**Determinazione del Dirigente del  
Servizio Valutazione Impatto Ambientale**

N. 17-34623/2008

**OGGETTO:** "Cava di pietra ornamentale in località Las"

**Esclusione dalla fase di Valutazione di Impatto Ambientale**

**Figura 1.**

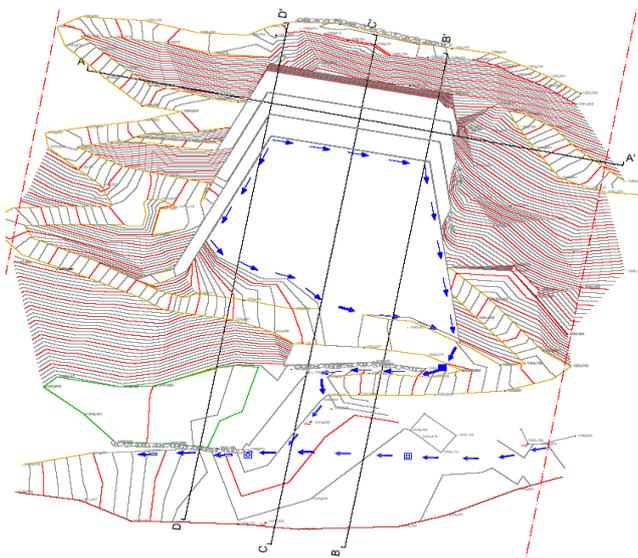
- In sede è stato evidenziato che le verifiche dei potenziali cinematismi a carico del substrato cristallino sono state fatte tenendo conto solo della situazione attuale del versante e non di quella intermedia e finale, considerando le giaciture dei fronti di coltivazione e tenendo conto della verticalità delle pareti.

- Per quanto riguarda il nuovo tratto di pista in progetto, si richiede di produrre un profilo longitudinale che specifichi le pendenze dei diversi tratti ed una serie di sezioni trasversali, con indicazione dei volumi di sbancamento e di riporto e l'ubicazione delle opere di sostegno.
